348.1 Observación

Tema: Línea Base. Subtema: Ecosistemas terrestres.

Ilustracion 10: Mapa de Ruido YLDN. Curvas Isofonicas. Tramo Lliulliu - Colliguay: EE + T785 a T807.

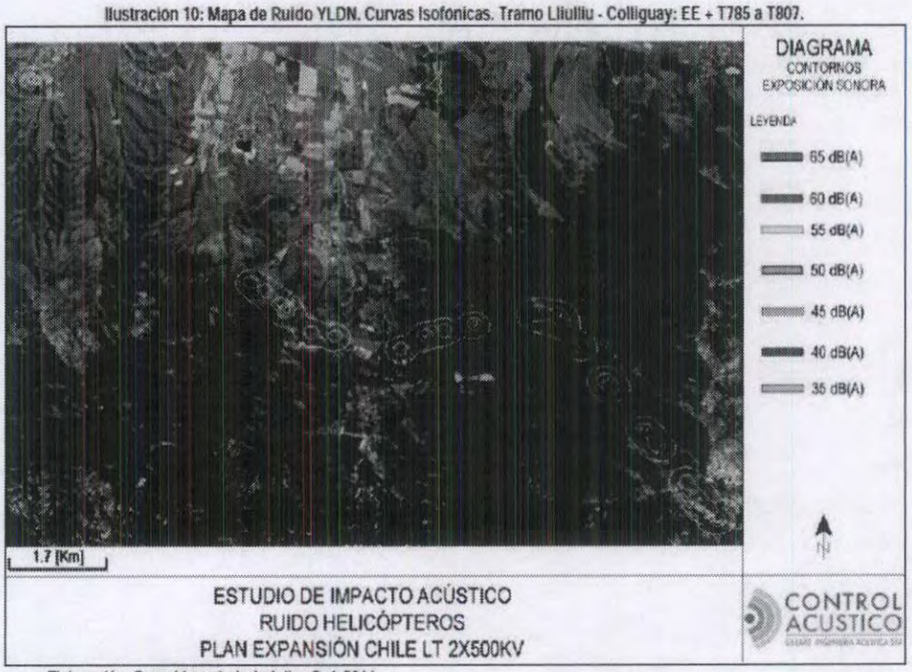
El titular debe entregar mayor información sobre el uso de helicópteros para la instalación de las torres T785 a T821 sobre el sector de Lliu Lliu y Fundo las Pataguas, los cuales son mencionado sólo en la Descripción del proyecto, sin aclarar si los helicópteros volarán desde Santiago a

Limache con las torres colgando o las tomarán en otro sector, el cual no viene especificado. Sin perjuicio de lo largo del trayecto, no vienen indicadas las rutas de vuelo como tampoco están incorporadas en la definición del área de influencia, en la predicción y evaluación de impactos como tampoco en Capítulo 08 Plan de Prevención de Riesgos, Contingencias y Emergencias, que es lo más grave.

Respecto de la determinación de área de influencia en relación a la utilización de helicópteros, cabe señalar que ésta no se ha definido dado que el impacto del ruido por uso de helicóptero es poco significativo. Esto se evidencia en que de acuerdo a las modelaciones efectuadas, en ningún lugar se supera el YLDN (nivel de ruido día-noche anual) de 65 dB(A) que es el nivel máximo permitido más restrictivo de la FAR 150, Norma Norteamericana de referencia y de uso extensivo para la evaluación de operaciones aeroportuarias en el país. En la siguiente imagen se indica el estudio de ruido realizado para la zona de Lliu Lliu:
